同德綠廊環境改善工程生態檢核表

M-01 維護管理階段現場勘查紀錄表

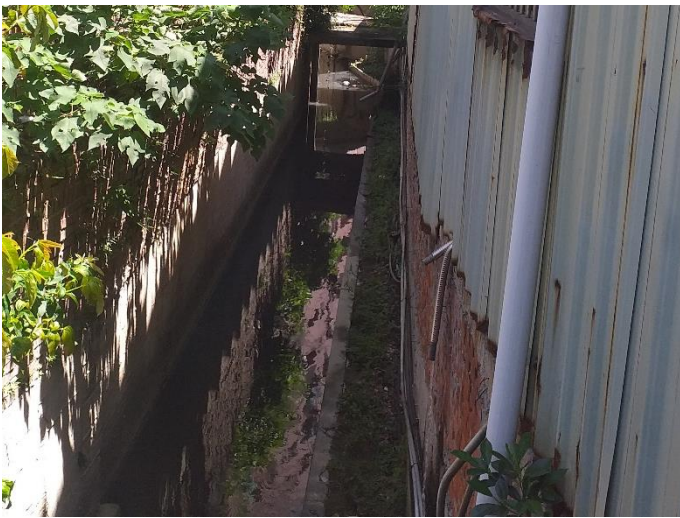
1. 大興西路上游工區保全樹木及新植園藝植栽生長狀況尚可，請持續維護。唯南端之保全樹木(台灣欒樹)因鐵絲纏繞，而有莖部發育不良之情形，建議將鐵絲和告示牌移除。

已至現場了解皆已清除完畢
